KONTROLLRAPPORT - UTREDNING AV OMRÅDESTABILITET I KVIKKLEIRESONER

Verifikasjonsrapport 1350058004 nr. 01 rev.00 dat. 05.04.2024

OPPDRAGSGIVER:	Nesna Maskinstasjon AS
PROSJEKT NAVN/NR:	NVE kontroll Langberget
PLANSTATUS:	Regulering
KOMMUNE/SONE NR./NAVN:	Nesna kommune

KONTROLLERT FIRMA:	Multiconsult AS
OPPDRAG NR./NAVN:	10251619 Langberget, Nesna Geoteknisk vurdering ifm. regulering
SAKSBEHANDLER:	Hanna M. S. Skjæran

Her er drenert beregning snitt B – B med friksjonsvinkel 22 grader og attraksjon lik 0, som vurderes meget konservativt:

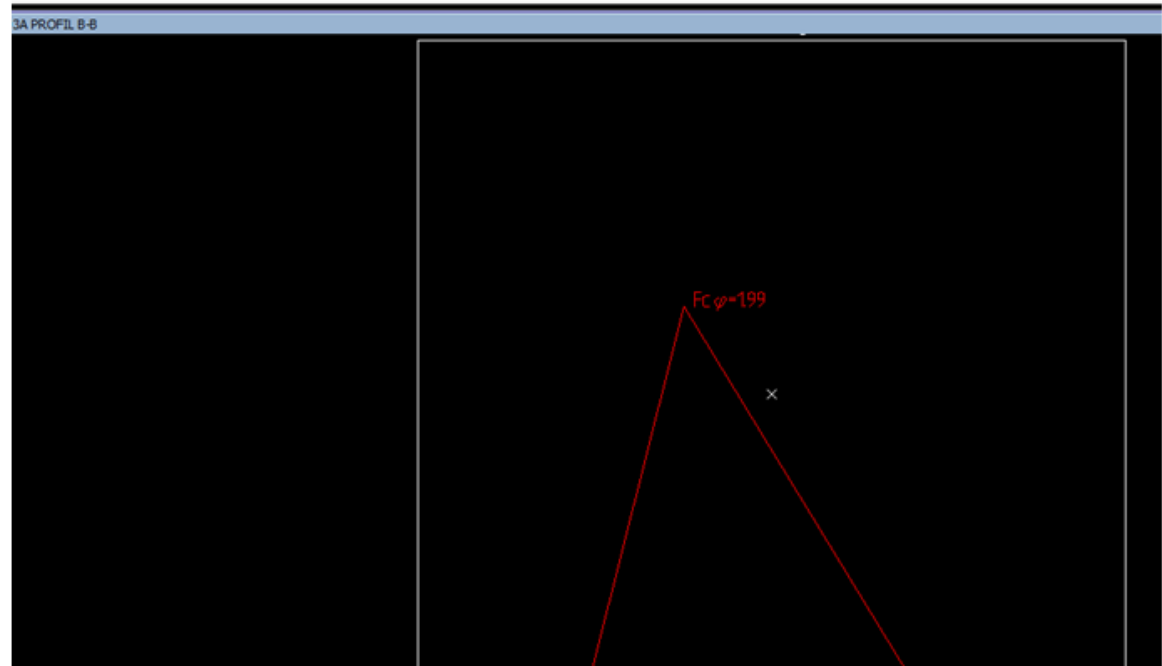
1. De må presiseres i rapporten hvilke(t) kriteriene som er benyttet for hvert aktsomhetsområde
2. Det er vurdert, men er det dokumentert? Rambøll mener at dette punktet må utdypes i rapporten.
3. Hvis det finnes ikke nok og/eller godt grunnlag for å tolke friksjonsvinkel, må det benyttes konservative verdier spesielt til kvikkleire/sprøbruddmateriale. I tillegg er det sikkerhet i mest ugunstige scenario som skal dokumenteres, selv om det er god margin med ikke konservative parametre. For at rapport kan godkjennes, må sikkerhet i drenert tilstand dokumenteres i rapporten med nye beregninger som benytter lavere friksjonsvinkel til leire/kvikkleire. Evt. kan beregningene oversendes til Rambøll og vi kan kontrollere dem selv
4. Ingen kommentar

1. Vi skal presisere dette i rapporten.
2. Vi skal utdype dette i rapporten.
3. Vi skal oppdatere beregningene i rapporten med lavere friksjonsvinkel.
